Plan integral de movilidad | Santiago

La Calle **San Antonio**, entre **Alameda e Ismael Valdés**, será el próximo eje a ejecutar dentro del Plan Santiago. El proyecto, ya licitado, considera ensanchamiento de veredas, un nivel entre calzada y acera y ordenamiento de cruces peatonales a nivel, manteniendo la ubicación de árboles y mobiliario urbano y elementos como quioscos, sumideros, grifos, árboles, postes, de alumbrado y otros.

Ej. Tramo San Antonio | Alameda – Moneda | Vereda Oriente

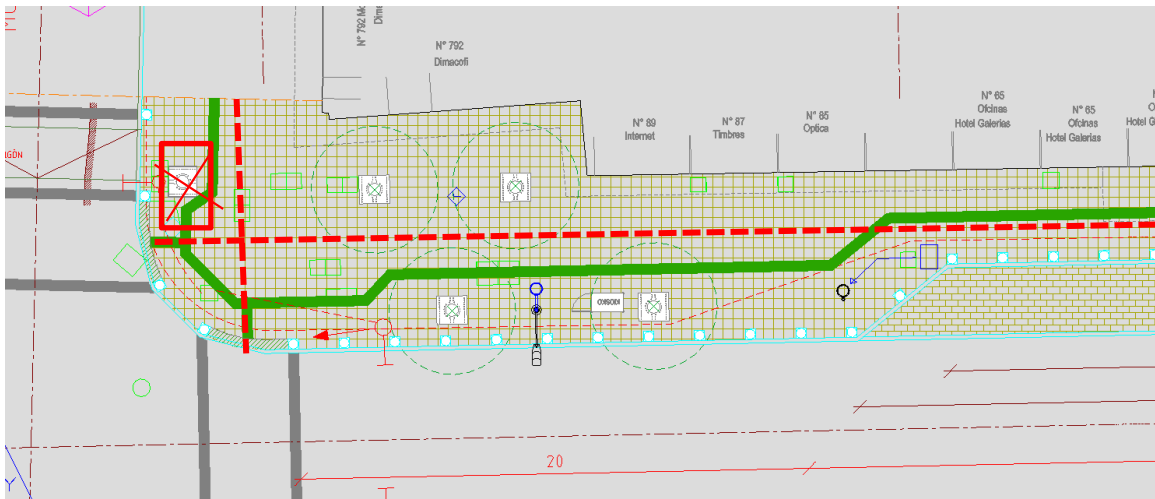
La línea de árboles debe ubicarse cercana a la línea de la calzada para no interferir con la circulación y flujo peatonal. Se observan **árboles** desalineados que se ubican en el tramo definido como ruta accesible, cercanos a los sectores de cruces. Interfieren linealmente con esta ruta que se proyecta de un extremo a otro. Esta situación se repite en varios tramos. Los árboles ubicados en el eje de la ruta accesible y en los sectores de aproximación a los cruces debieran ser retirados.

Los alcorques de los árboles deben estar enrasados con el pavimento.

Ej. Tramo San Antonio | Alameda – Moneda Vereda Poniente

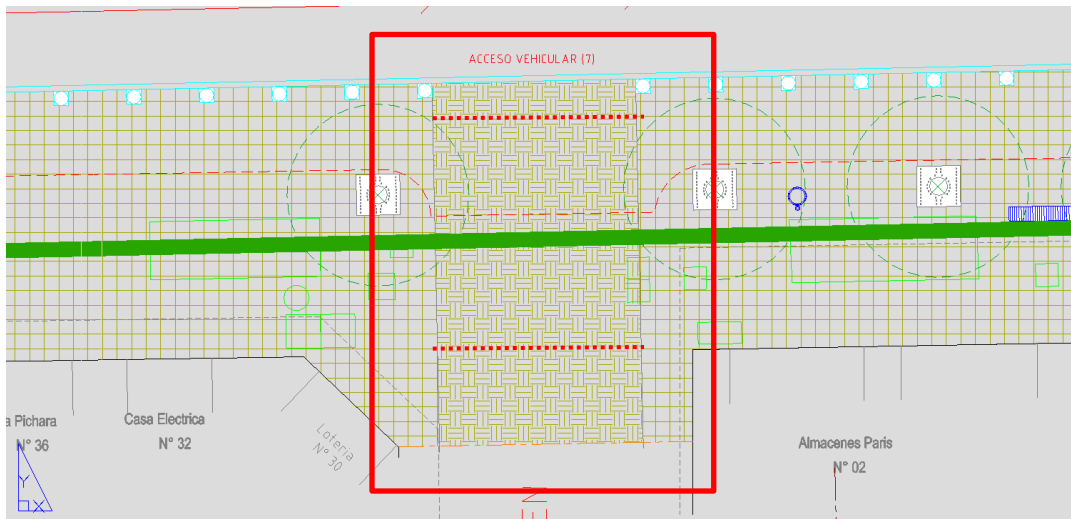
No corresponde **cambio de pavimento** en los sectores de acceso vehicular. La vereda debe mantener continuidad de su materialidad y pendiente al menos en el ancho definido como ruta accesible. Esto refuerza la condición de que el peatón tiene preferencia sobre el vehículo en la vereda. Se recomienda demarcar el sector de cruce con paso cebra para aclarar visualmente la preferencia peatonal. En caso de accesos **con alto flujo vehicular** (estacionamientos públicos por ej.) se debe instalar una franja de pavimento táctil de alerta antes y después del cruce en todo el ancho de la vereda. La preferencia en el área de la vereda siempre es peatonal.

KIOSKOS

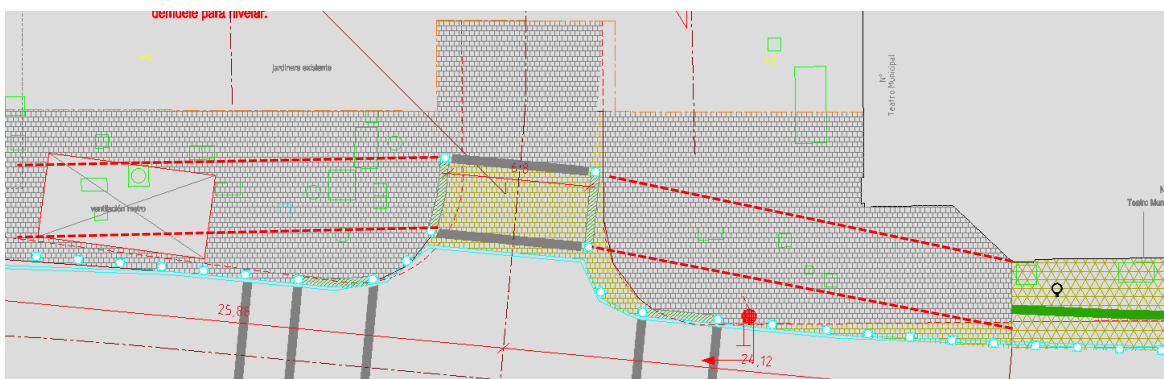
Los **quioscos** mantienen su posición original, en algunos casos sobrepasando la línea formada por los alcorques de los árboles, límite de la línea definida como ruta accesible. En la práctica, cuando están abiertos se colocan máquinas de frío o exhibidores de revistas en sus frentes, lo que sumado a las personas que congregan interrumpen la ruta accesible. Desplazarlos hacia la calzada mantendría despejada la franja útil de circulación y no se convertirán en otro obstáculo para personas ciegas y para la circulación general.

Rejillas actuales frente Teatro Municipal – Ancho entre rejilla 2,5cm

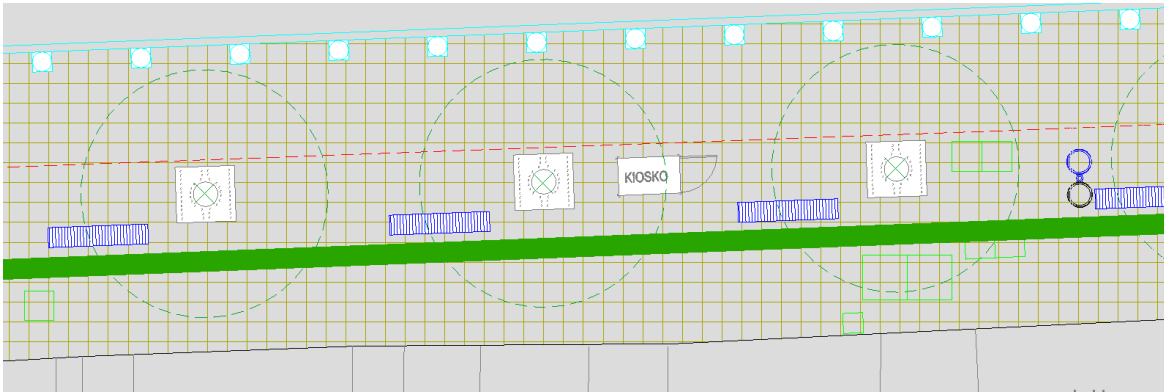
Se observan sumideros de aguas lluvia que miden aprox. 2 x 0,4m y sus rejillas son perpendiculares a la circulación peatonal. Están alineados a lo largo de la vereda pero invadiendo en varios tramos lo que se considera como ruta accesible. El comportamiento actual de esas rejillas muestra en muchos casos las canaletas descubiertas (han desaparecido las rejillas que las cubren) y otras torcidas y levantadas, siendo causa de permanentes accidentes. **Hay que considerar que las rejillas deben permanecer enrasadas al pavimento circundante sin que su instalación produzca resaltes y fijas para evitar lo que ocurre actualmente.**

Las aberturas entre rejillas deberán tener como máximo 1,5 cm de diámetro.

Tramo San Antonio | Merced – Monjitas

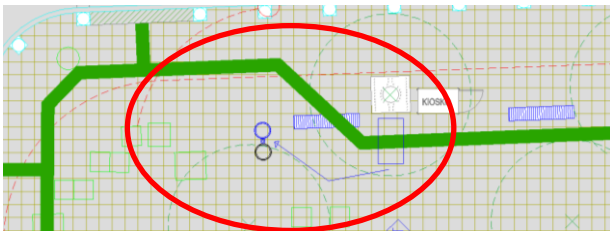
Se observa desplazamiento de algunas luminarias o postes existentes a los que se les añadirán luminarias a sectores de circulación peatonal. Estos deben ser alineados cercanos a la calzada, alejándolos de sectores definidos como de circulación y evitar añadir más obstáculos a la ruta. En varios casos las luminarias invaden el sector definido como ruta accesible.

BOLARDOS

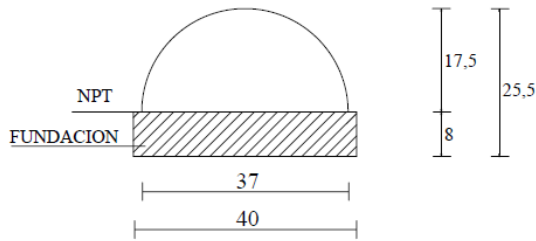
Los bolardos o elementos de protección al peatón evitan que los vehículos invadan el itinerario o ruta accesible. Se recomienda un diseño redondeado y sin aristas y en ningún caso estos deben ser ubicados en forma perpendicular a la circulación peatonal.

Los señalados para el proyecto son de difícil detección, recomendando, tal como dice la OGUC al respecto considerar un contraste cromático que permita ayudar a su detección.

Pendiente transversal actual en calle San Antonio

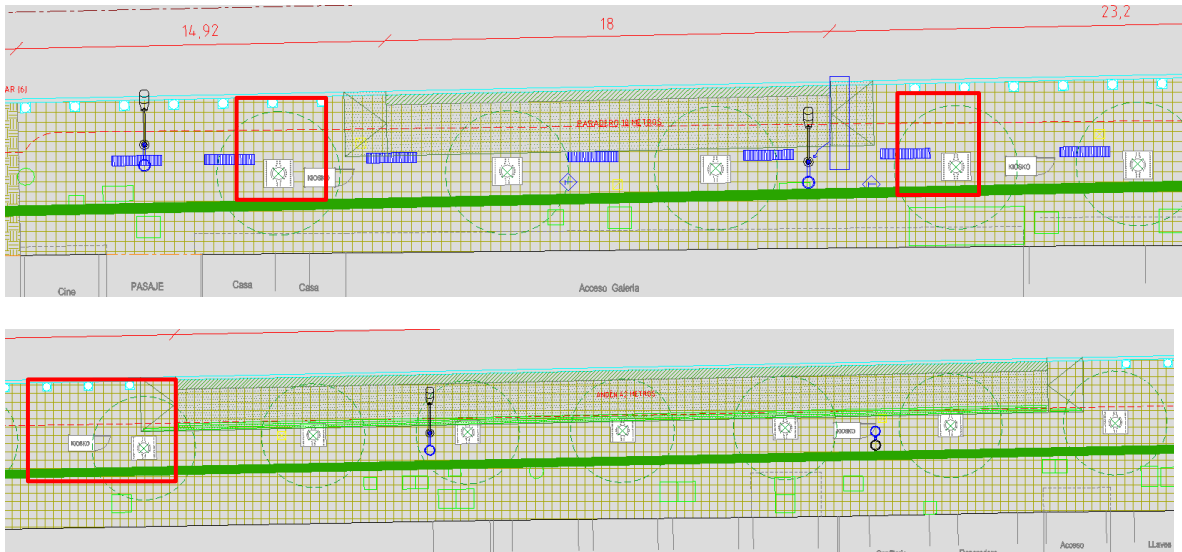
La pendiente transversal de las veredas es un factor determinante en la buena circulación de personas con movilidad reducida, debiendo respetarse el máximo de pendiente tolerable de 2%.
